RA2E1 MCU グループ用評価キット EK-RA2E1 v1 Errata

Renesas RA ファミリ
RA2 シリーズ

本 Errata は、RA2E1 MCU グループ EK-RA2E1 v1 評価キットの問題と対策、および関連情報の説明です。本評価キットの仕様の詳細については、EK-RA2E1 v1 ユーザーズマニュアルを参照してください。

図 2 MCU VCL 端子のコンデンサ値の違い

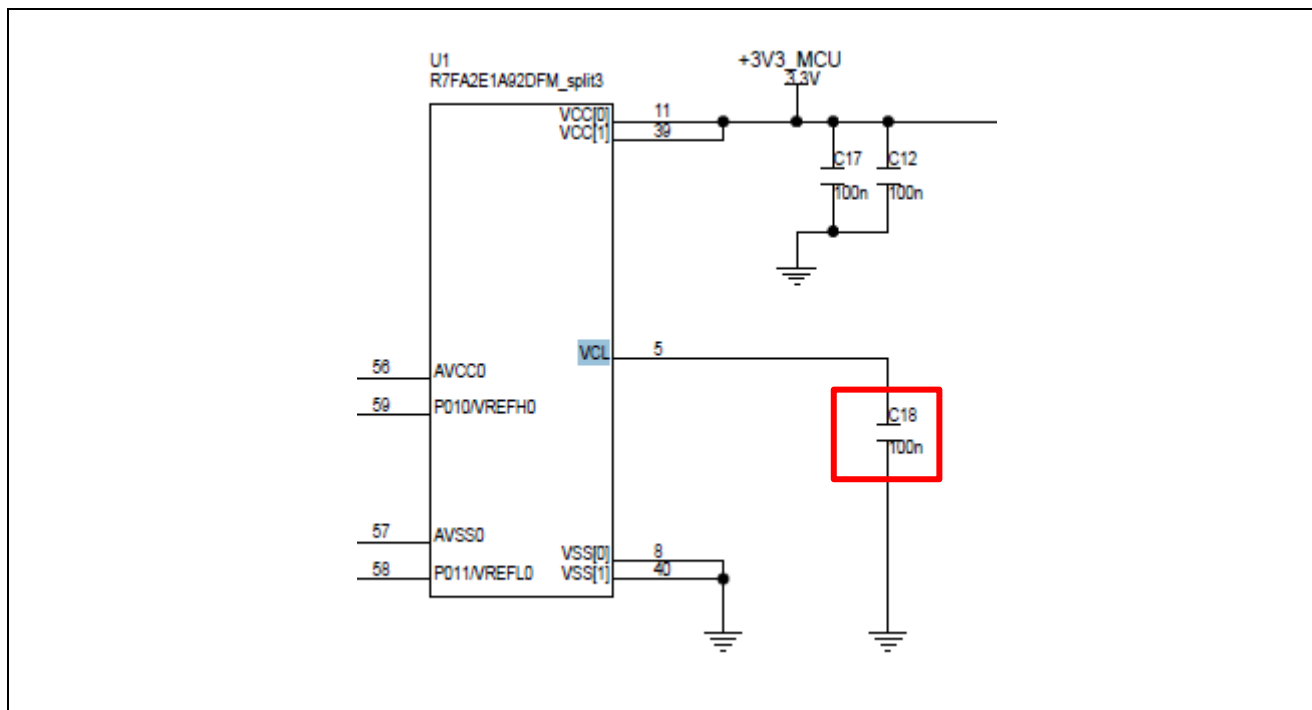
2.3.1 問題

VCL 端子は、MCU の内部動作電圧の安定化に使用されます。RA2E1 MCU のハードウェアマニュアルでは、VCL 端子を VSS に接続するために、ピンの近くに 4.7 μ F の積層セラミックコンデンサを配置することが規定されています。EK-RA2E1 ボードの初期の製品では、このコンデンサ(C18)の値が 0.1 μ F(100nF)となっています。

ローパワーモードとフルパワーモードの切り替え時に誤動作する場合は、正しい値の積層セラミックコンデンサに交換することをお勧めします。
